N° PC 51210 23 S0003

Par :	AUTO IMMO COPINET
Demeurant à :	14 Avenue de Champagne 51220 Hermonville
Représenté par :	Monsieur COPINET Etienne
Pour :	Démolition partielle et restructuration d'une concession automobile existante.
Sur un terrain sis à :	Rue de Reims 51530 Dizy

ARRETE 1.2024/26

RAPPORT D'ÉTUDE

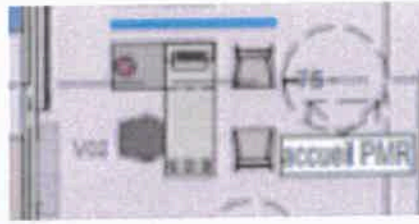
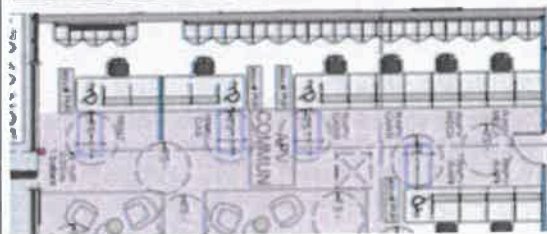
Chaque Hall comporte un accueil qui est déclaré accessible au PMR.
Le service après-vente commun comporte des banques d'accueil accessibles au PMR.

Le mobilier de l'accueil sera utilisable en position assis ou debout et permettra la communication visuelle ente les usagers et le personnel.

Le mobilier répondra aux critères suivants :

- Une hauteur maximale de 80 cm
- Un vide en partie basse permettra le passage des genoux d'une personne en fauteuil roulant

1	Les banques d'accueil et mobiliers en faisant office sont utilisables par une personne en position « debout » comme en position « assis » et permettent la communication visuelle de face, en évitant l'effet d'éblouissement ou de contre-jour dû à l'éclairage naturel ou artificiel, entre les usagers et le personnel.
2	Tout usage tel que lire, écrire, utiliser un clavier induit au niveau des banques d'accueil et mobiliers concernés une partie évidée présentant les caractéristiques suivantes : <ul style="list-style-type: none">• une hauteur maximale du plan située à 0,80 m du sol ;• un évidement d'au moins 0,30 m de profondeur, 0,60 m de largeur et 0,70 m de hauteur permettant le passage des pieds et des genoux d'une personne en fauteuil roulant.
3	Le point d'accueil adapté aux personnes handicapés, en cas de points d'accueil multiples, doit faire l'objet d'une signalisation détectable et visible, contrastée par rapport au mobilier. Cette signalisation de position sera doublée en hauteur et de dimension adaptée permettant d'être lisible à distance.

4	Les espaces ou équipements destinés à la communication font l'objet d'une qualité d'éclairage renforcée répondant à l'article 14 de l'arrêté applicable.
---	--

➔ SANITAIRE FIAT/PEUGEOT

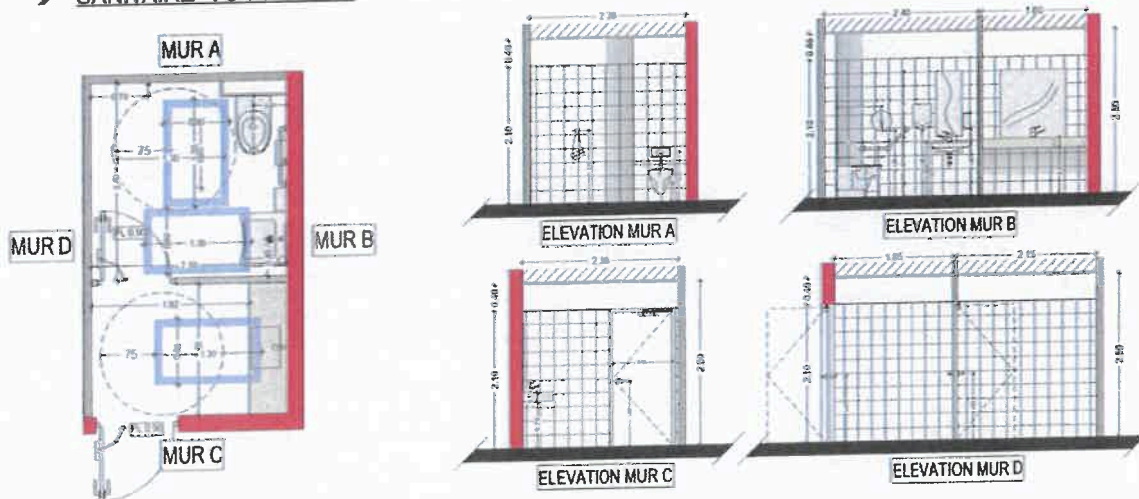
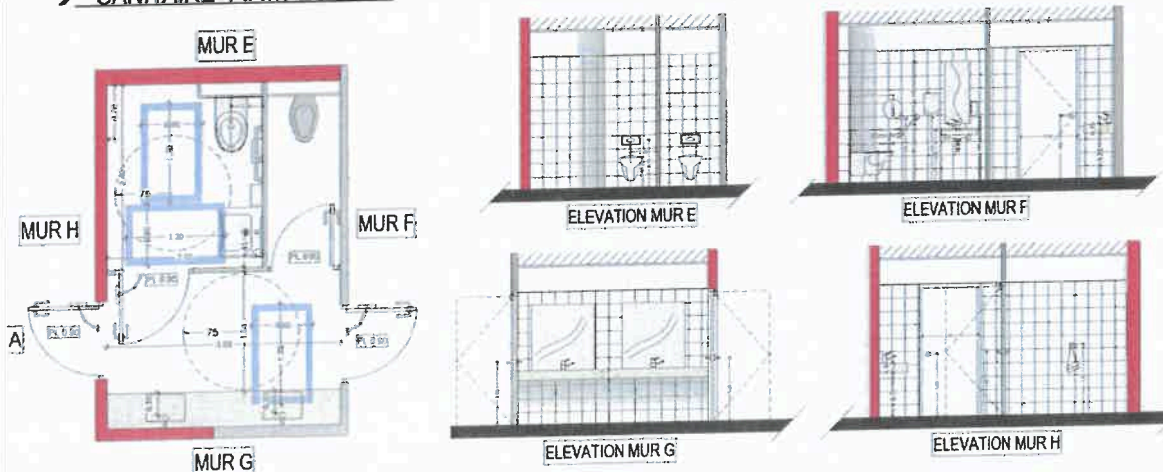
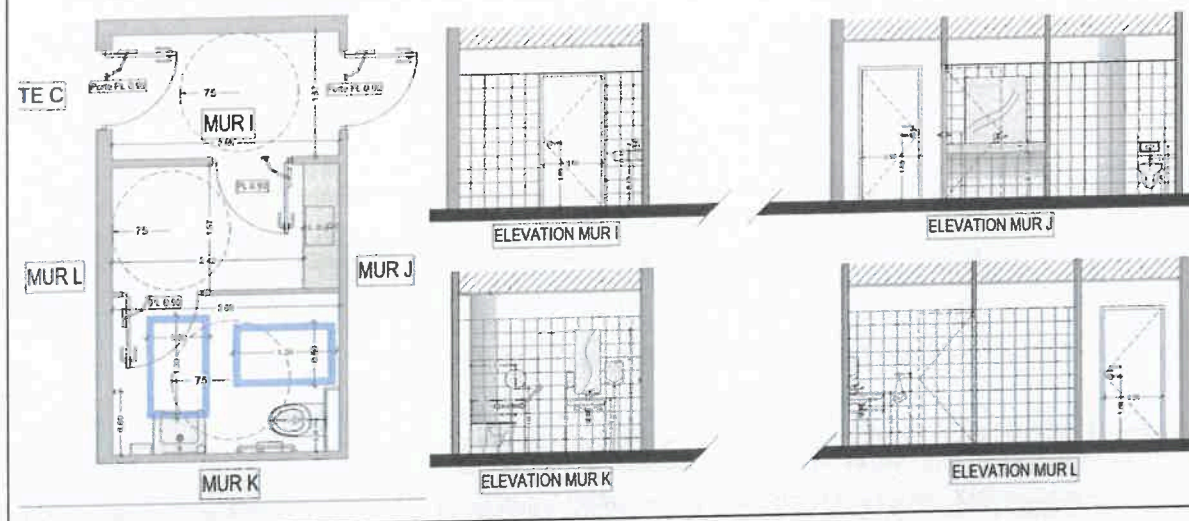
L'accès au différent espace sanitaire se fait depuis les halls par une porte de 0,90 m donnant dans un SAS.

les cabinets d'usage adapté comportent :

- 1 porte de 0,90 m de passage utile avec dispositif permettant de refermer derrière soi,
- 1 espace de manœuvre de \varnothing 1,50 m permettant de faire demi-tour à l'intérieur
- 1 cuvette de 0,45 m à 0,50 m de hauteur du sol avec espace d'usage de 0,80 m x 1,30 m,
- 1 barre d'appui latérale située à une hauteur comprise entre 0,70 m et 0,80 m du sol,
- 1 lavabo d'une hauteur maximale de 0,84 m avec vide en partie inférieure de 0,30 m profondeur x 0,60 m de largeur 0,70 m de hauteur,

1	<p>Chaque porte d'accès à un sanitaire pour personnes handicapées ou à mobilité réduite répondra aux exigences de l'article 10 de l'arrêté applicable. La spécificité sexuée ou non, le sens du transfert et le pictogramme « sanitaire handicapé » seront renseignés sur chaque porte. Le contraste de cette signalisation adaptée doit être garanti, laquelle sera conforme à l'article 3 de l'arrêté applicable.</p>
2	<p>Tout sanitaire public dédié aux personnes handicapées répondra aux exigences suivantes :</p> <ul style="list-style-type: none"> • un dispositif facilement préhensible permettant de refermer la porte derrière soi (une fois entré) sera positionné à une hauteur par rapport au sol comprise entre 0,80 m et 0,90 m ; • un espace de manœuvre avec possibilité de demi-tour d'un diamètre de 1,50 m à l'intérieur ou à défaut à l'extérieur (devant ou à proximité immédiate de la porte d'accès au sanitaire) ; • une cuvette dont la surface d'assise (abattant inclus) est située à une hauteur comprise entre 0,45 m et 0,50 m du sol ; • un espace d'usage latéral à la cuvette de 0,80 m x 1,30 m ; • une barre d'appui latérale (permettant le transfert d'une personne en fauteuil roulant et apportant une aide au relevage) située à une hauteur comprise entre 0,70 m et 0,80 m par rapport au sol et dont la longueur de la partie horizontale permet une préhension à plus de 40 cm de tout angle rentrant. Sa fixation ainsi que le support permettent à un adulte de prendre appui de tout son poids. • un lavabo avec un plan supérieur situé à une hauteur maximale de 0,85 m (avec un vide en partie inférieure de 0,30 m de profondeur x 0,60 m de largeur x 0,70 m de hauteur), permettant le passage des pieds et des genoux d'une personne en fauteuil roulant. <p>Le choix de l'équipement ainsi que le choix et le positionnement de la robinetterie permettent un usage complet du lavabo en position assis en veillant notamment à la facilité de leur préhension.</p>

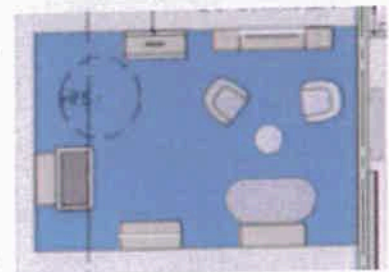
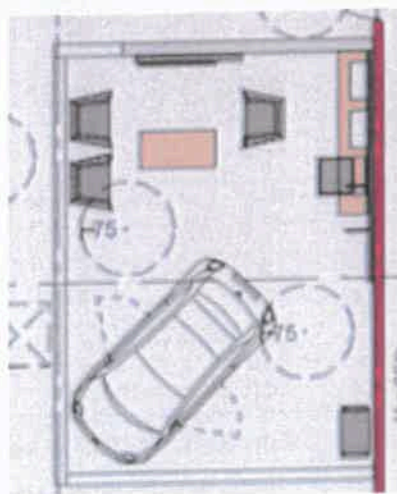
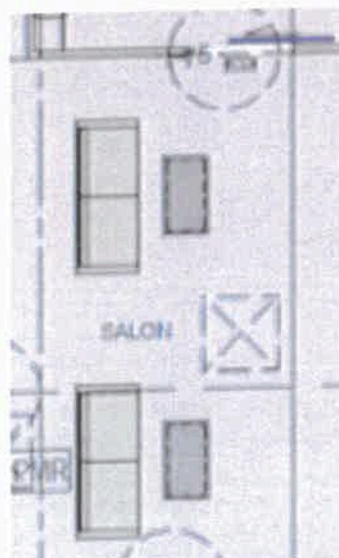
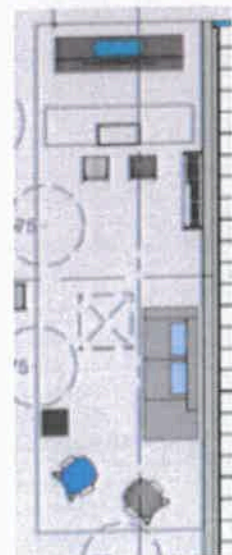
Des espaces salon/attente sont représentés au sur le plan au niveau du Hall FIAT, Hall PEUGEOT, Hall CITRÖËN et DS, ainsi qu'au niveau de l'espace Après-vente commun.
